Rapport de l'Inspection des installations classées

Visite d'inspection du 24/01/2023

SDOMODE CETRAVAL

- Réception du casier de stockage VIII-e

Photo n° 2 : présence de fines dans le fossé interne

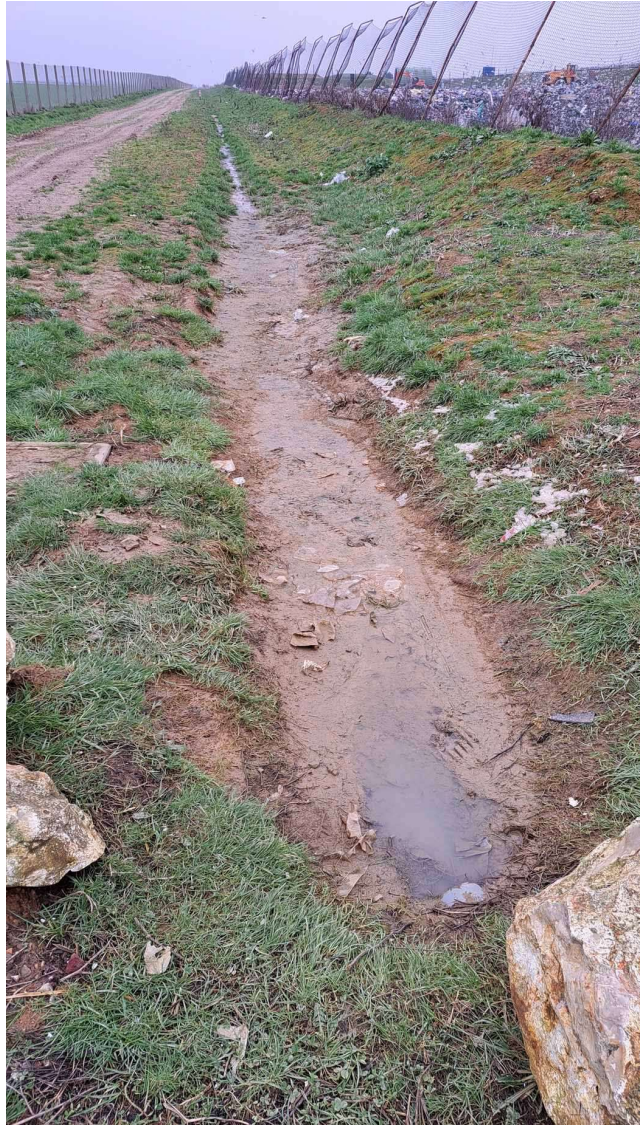
Constats : Lors de l'inspection, il a été constaté que le fossé de collecte des eaux de ruissellement internes longeant le casier VIII présentait un niveau significatif de fines (photo n°2 en annexe 1). Il en ressort la demande associée au point n°11 : l'exploitant veillera à entretenir et curer régulièrement les fossés du site.
Type de suites proposées : Sans suite
Proposition de suites : Sans objet
